「観測ヘリコプター(OH-1)のフォローアップ」  
に関する外部評価委員会の概要

観測ヘリコプター(OH-1)のフォローアップ(所内試験終了時点)  
(計画担当:技術研究本部技術開発官(航空機担当))

現有エンジンの効率向上技術

## 試験中間結果

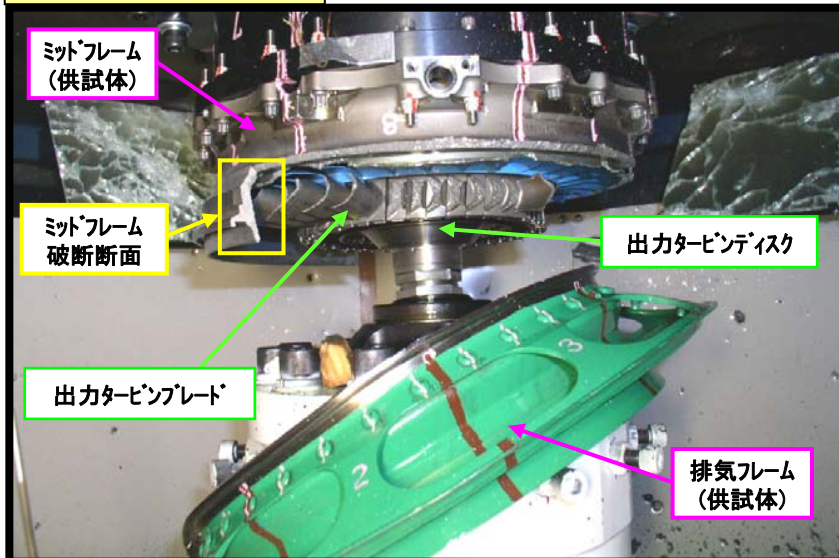
目標回転数で翼を飛散させたところ、ミッドフレームの破損、それに伴うVバンドカップリング、排気フレームの脱落を確認した。

試験時に取得したひずみデータ等を元に所要の改修を加え再試験を実施

## 試験最終結果

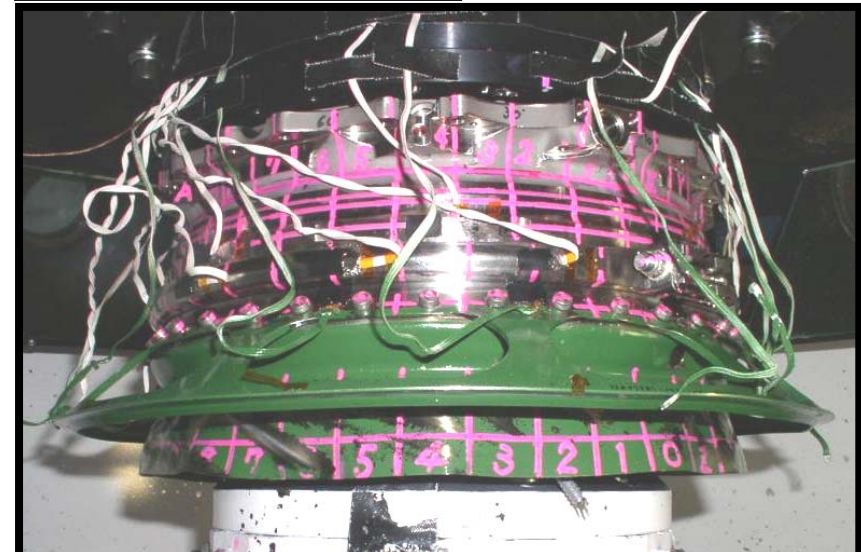
供試体改修後の試験の結果、供試体(ミッドフレーム等)が飛散ブレード等を包含することを確認した。
